Rückruf des Leitergerüsts „HYMER VARIO“

Hornbach Art.-Nr. 8894697
Hymer Art.-Nr. 7129501

Bild 1 (fehlerhaftes Leiterteil)

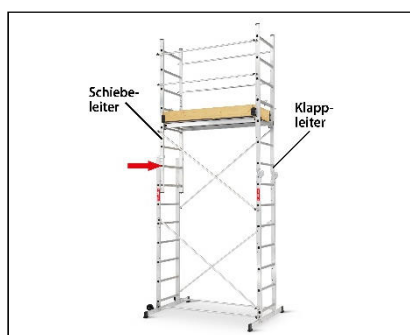
Dennoch ist aufgrund eines Montagefehlers folgende Problematik aufgetreten: Die Schiebeleiter (Bild 1), welche im Leitergerüst HYMER VARIO enthalten ist, kann fehlerhaft sein und so zu einer Gefährdung der Benutzer führen.

Die Sicherungshaken, welche am oberen Leiterteil der Schiebeleiter montiert sind, müssen von oben über die Sprosse des unteren Leiterteils greifen (Bild 2). Nur so ist ein sicherer Aufbau gewährleistet.

Bei den vom Rückruf betroffenen Gerüsten ist der Sicherungshaken der Schiebeleiter fehlerhafterweise mit der Öffnung nach oben montiert (Bild 3). Das Gerüst ist somit auf der Seite der Schiebeleiter nicht mehr ausreichend gestützt und es kann zu einem Herabstürzen von der Gerüstbühne kommen.

Die betroffenen Leitergerüste dürfen nicht mehr verwendet werden.

Die zum Gerüst gehörende Schiebeleiter muss ausgetauscht werden. Bitte nehmen Sie hierzu Kontakt auf mit dem Händler, bei dem Sie das Gerüst erworben haben oder direkt mit uns unter Telefon: + 49 75 22 700 700 oder E-Mail: ac.lg@hymer-alu.de.
